改 善 個 所 説 明 図

(右前輪取付け部を後方下側から見たもの)

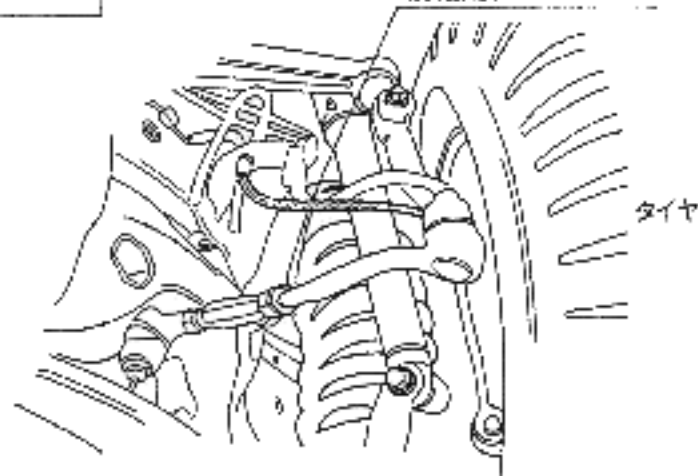
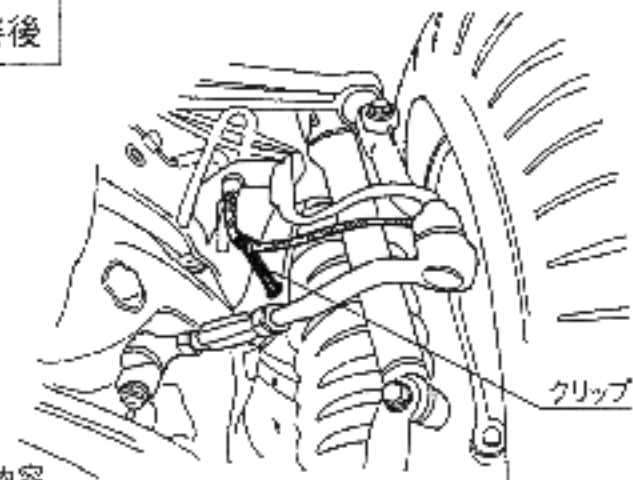
前輪用ブレーキホースの取付けが不適切なため、ハンドルを切ったとき、当該ブレーキホースとタイヤホイールの内側が接触する場合がある。その際にブレーキホースが損傷し、最悪の場合、ブレーキ液が漏れ、制動力が低下するおそれがある。

全車両、当該ブレーキホースを保持するためのクリップを追加する。また、ブレーキホースが損傷しているものは、新品と交換する。
